Pomorski Uniwersytet Medyczny w Szczecinie

sygn. DZP-73-2018/ŁK

Dotyczy: postępowania o udzielenie zamówienia publicznego w trybie przetargu nieograniczonego powyżej kwoty, o której mowa w art. 11 ust. 8 Pzp, pn. „Dostawa systemu do badań nad zwierzętami dla Pomorskiego Uniwersytetu Medycznego w Szczecinie” - DZP-262-36/2018.

WNIOSKI o WYJAŚNIENIA treści Specyfikacji Istotnych Warunków Zamówienia

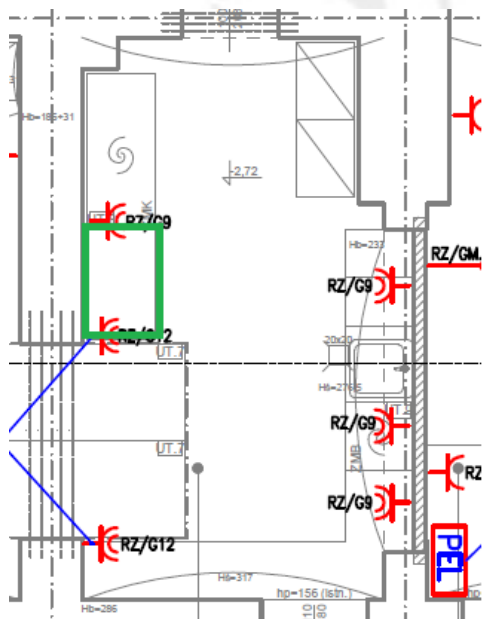
Wrysowana w projekt zmywarka do klatek ma wymiary 160 x 70 cm, wyspecyfikowane urządzenie jest dużo większe.

W związku z powyższym prosimy o wyjaśnienie czy Zamawiający zakłada, że zmywarka będzie mogła zajmować również część przestrzeni zaznaczonej na rysunku poniżej kolorem zielonym?

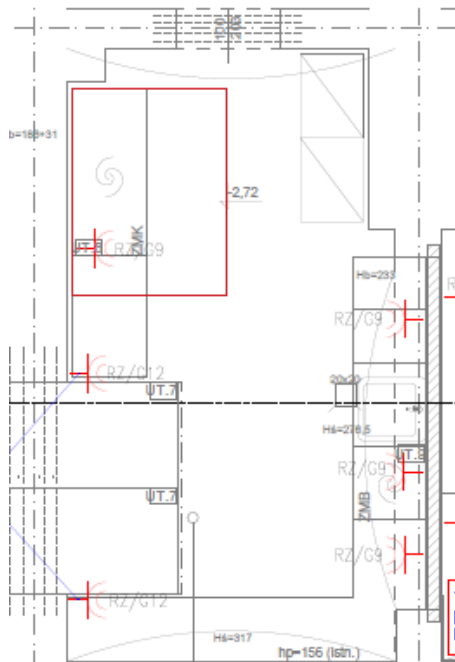
Chcielibyśmy również zwrócić uwagę Zamawiającego na fakt, iż w przypadku wprowadzenia wyspecyfikowanego urządzenia z drzwiami składającymi się z dwóch części (punkt 7 opisu) o głębokości z otwartymi drzwiami 1475 mm (punkt 2 opisu) urządzenie po otwarciu drzwi

będzie zajmowało przestrzeń zaznaczoną na czerwono na rysunku poniżej, a więc w znacznym stopniu będzie utrudniało przejście między pomieszczeniami.

W związku z powyższym zaoferowanie urządzenia z drzwiami otwieranymi ku górze o szerokości z otwartymi drzwiami 939 mm (patrz pytania 4 i 8 z dnia 31.08.2018 r) w znaczny sposób poprawi ergonomię pracy w pomieszczeniu mycia klatek.

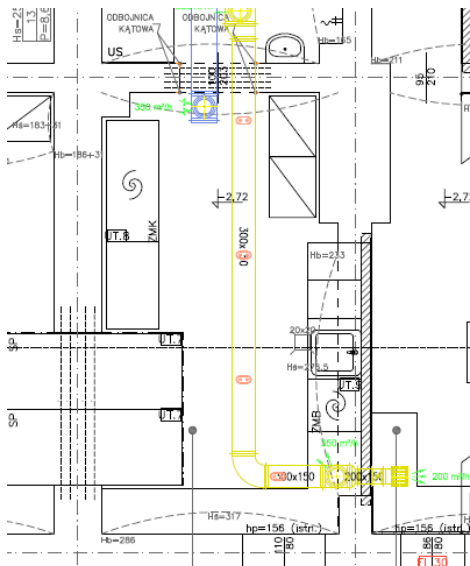
Prosimy o wyjaśnienie czy Zamawiający przewidział w projekcie i wykona trójfazowe (400V, 50Hz; 3 fazy + N + uziemienie) gniazdo zasilające do zmywarki o mocy do 22,5 kW?

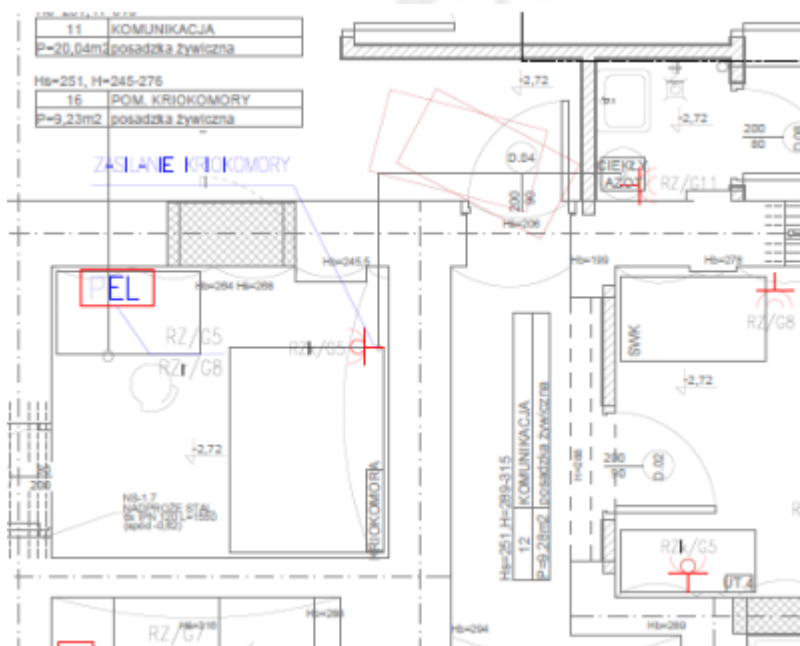
W projekcie wykonawczym stacja wymiany klatek została wrysowana w pomieszczeniu kwarantanny, przy czym wrysowane wymiary zewnętrzne to około 1400 x 820 mm (szerokość x głębokość). Wspecyfikowane urządzenie ma mieć natomiast szerokość 1580 mm \pm 5%. Przy założeniu wymiarów zewnętrznych 1580 x 820 mm stacja nie będzie mogła zostać wprowadzona do pomieszczenia kwarantanny ze względu na konieczność pokonania zakrętu korytarza i drzwi pomiędzy pomieszczeniami 11 (komunikacja) i 12(komunikacja). Wizualizacja opisanej sytuacji poniżej (stacje zaznaczono na czerwono).

W związku z powyższym, prosimy o informację czy Zamawiający wyrazi zgodę na zaoferowanie stacji wymiany klatek o wymiarach zewnętrznych 1414 x 790 mm (szerokość x głębokość) i szerokości przestrzeni roboczej 1120 mm?
